(285) 水路橋の耐震補強工事の実施に当たり、落橋防止システムの設計が適切でなかったため、地震発生時におけるボックスカルバートの所要の安全度が確保されておらず、工事の目的を達していなかったもの

科 目	(受託業務勘定) (項)受託工事業務費
部 局 等	日本下水道事業団東日本設計センター、関東・北陸総合事務所
工 事 名	小山市小山水処理センター建設工事その9
工 事 の 概 要	既設の水路橋の耐震補強を目的として、落橋防止システムの設置等を行うもの
工 事 費	86,944,000 円
請 負 人	佐藤工業株式会社
契 約	令和2年 1月 一般競争契約
しゅん功検査	令和2年10月
支 払	令和2年10月、12月
不適切な設計となっていた落橋防止システムの設置に係る工事費相当額	5,307,240 円(令和元、2両年度)

(参考図1)

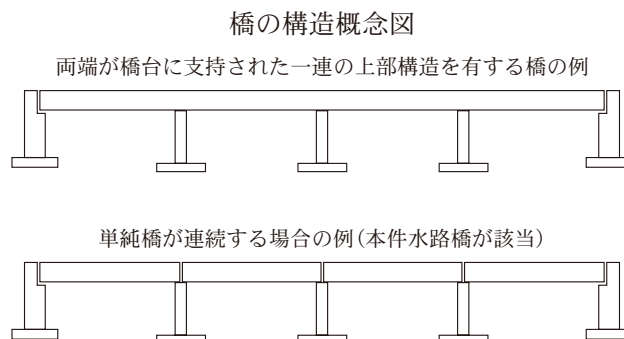
事業団は、本件水路橋は橋軸方向に大きな変位が生じにくい構造特性を有する橋であるとして、橋脚13基の可動支承部のうち7か所について、橋座部を拡幅して必要な桁かかり長を確保すれば落橋防止構造は省略できるとして設計し、これにより施工していた(参考図2参照)。

しかし、本件水路橋は、単純橋が連続するものであり、両端が橋台に支持されている一連の上部構造を有する橋ではなく、橋軸方向に大きな変位が生じにくい構造特性を有する橋とはみなされないことから、落橋防止システムとして落橋防止構造を設置する必要があった(参考図1参照)。

事業団は、橋脚13基の固定支承部のうち9か所に鉄筋コンクリート製の落橋防止構造を設置していた。そして、落橋防止構造に配置する鉛直方向の鉄筋の基本定着長は、応力計算上の鉄筋に生ずる引張応力度等から算出して647.5mmとし、^(注)実際の定着長を680.0mmとすれば、基本定着長以上の長さが確保できるとして設計し、これにより施工していた(参考図2参照)。

しかし、示方書によれば、基本定着長について、鉄筋の許容引張応力度^(注)等から算出した長さ以上とするとされているのに、事業団は、上記のとおり、誤って鉄筋の許容引張応力度よりも小さい数値である応力計算上の鉄筋に生ずる引張応力度等から算出していた。

そこで、鉄筋の許容引張応力度等に基づくなどして、適切な定着長を算出すると、981.2mmとなり、本件の定着長680.0mmはこれに比べて長さが不足していた。
